สัญญาจ้างก่อสร้าง
(ฉบับแก้ไขเพิ่มเติม ครั้งที่ ๑)

สัญญาเลขที่ ๒๖๔/๒๕๖๗

ตามที่ผู้ว่าจ้างตกลงจ้างและผู้รับจ้างตกลงรับจ้าง โครงการปรับปรุงระบบปรับอากาศภายในอาคารโรงยิมเนเซียม ภายในสวนสาธารณะเฉลิมพระเกียรติ ร.๕ ชลบุรี ด้วยวิธีประกวดราคาอิเล็กทรอนิกส์ (e-bidding) เป็นเงินทั้งสิ้น ๖,๓๕๗,๐๐๐ บาท (หกล้านสามแสนเก้าหมื่นเจ็ดพันบาทถ้วน) ตามสัญญาจ้างก่อสร้าง เลขที่ ๒๖๔/๒๕๖๗ ลงวันที่ ๗ มิถุนายน ๒๕๖๗ แล้วนั้น บัดนี้คู่สัญญาได้ตกลงแก้ไขเพิ่มเติมสัญญาจ้างก่อสร้างดังกล่าว ดังต่อไปนี้

ข้อ ๑ องค์การบริหารส่วนจังหวัดชลบุรี ได้อนุมัติให้แก้ไขแบบแปลน แผ่นที่ ๕/๑๖ และ แผ่นที่ ๑๖/๑๖ และปรับลดปริมาณงาน ดังนี้

แปลนพื้นที่ชั้น 1 และระบบปรับอากาศ ชั้น

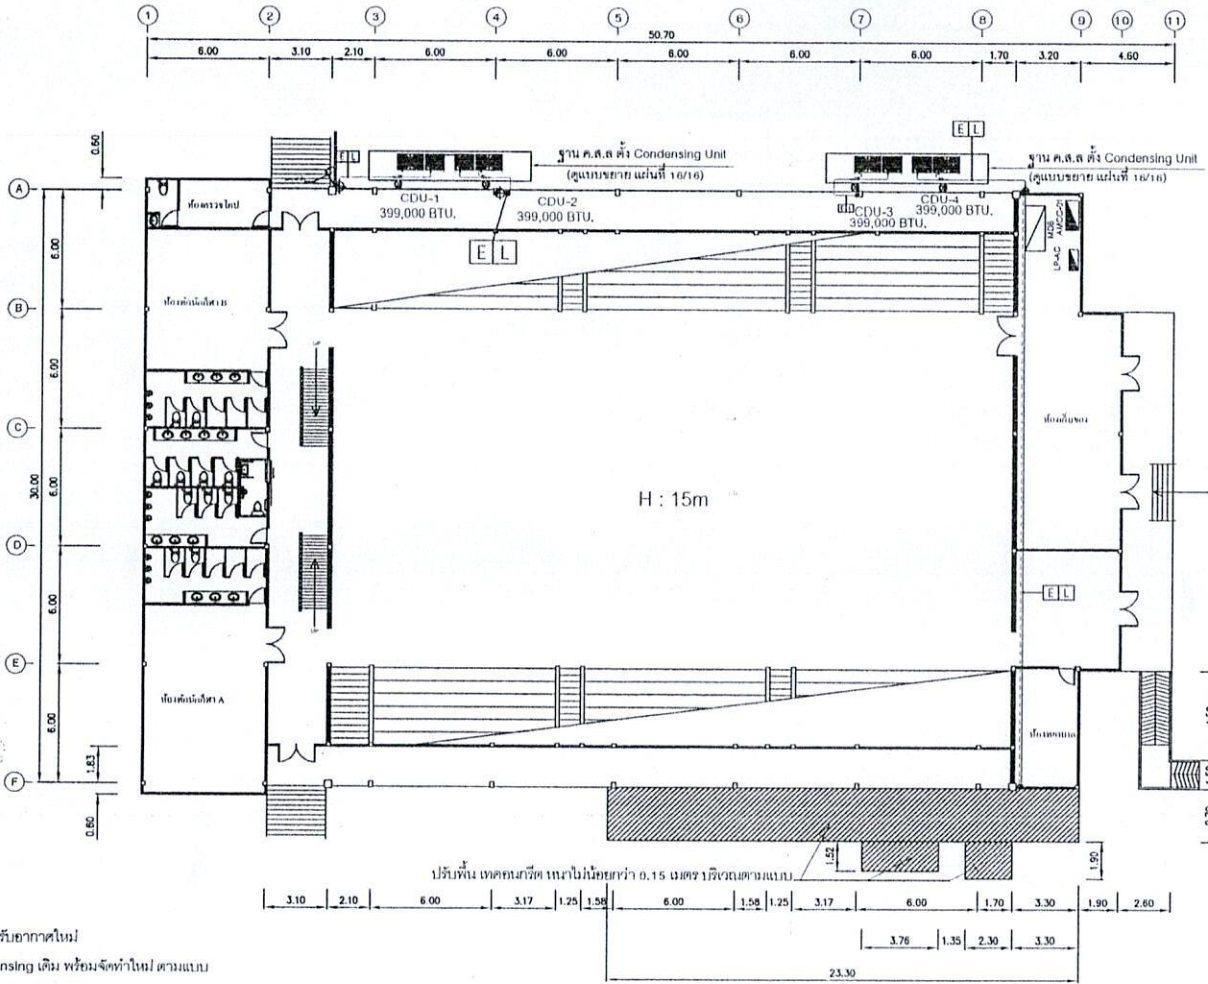
-งานก่อสร้างแทน ค.ส.ล. วางชุดคอนเดนซิงยูนิต

จากเดิม ขนาด กว้าง ๓ เมตร ยาว ๘ เมตร สูง ๐.๓๐ เมตร จำนวน ๒ แท่น

แก้ไขเป็น ขนาด กว้าง ๑.๕ เมตร ยาว ๑๐ เมตร สูง ๐.๓๐ เมตร จำนวน ๒ แท่น

-งานเทพื้น ค.ส.ล. ระหว่างโรงยิมเนเซียมและอาคารสำนักงานฝ่ายการศึกษา

จากเดิม ขนาด กว้าง ๒.๗ เมตร ยาว ๓๗.๑๐ เมตร สูง ๐.๑๕ เมตร จำนวน ๑ งาน

แก้ไขเป็น -ขนาด กว้าง ๒.๗ เมตร ยาว ๒๓.๓๐ เมตร สูง ๐.๑๕ เมตร จำนวน ๑ งาน

-ขนาด กว้าง ๑.๕๒ เมตร ยาว ๓.๗๖ เมตร สูง ๐.๑๕ เมตร จำนวน ๑ งาน

-ขนาด กว้าง ๑.๕ เมตร ยาว ๒.๓ เมตร สูง ๐.๑๕ เมตร จำนวน ๑ งาน
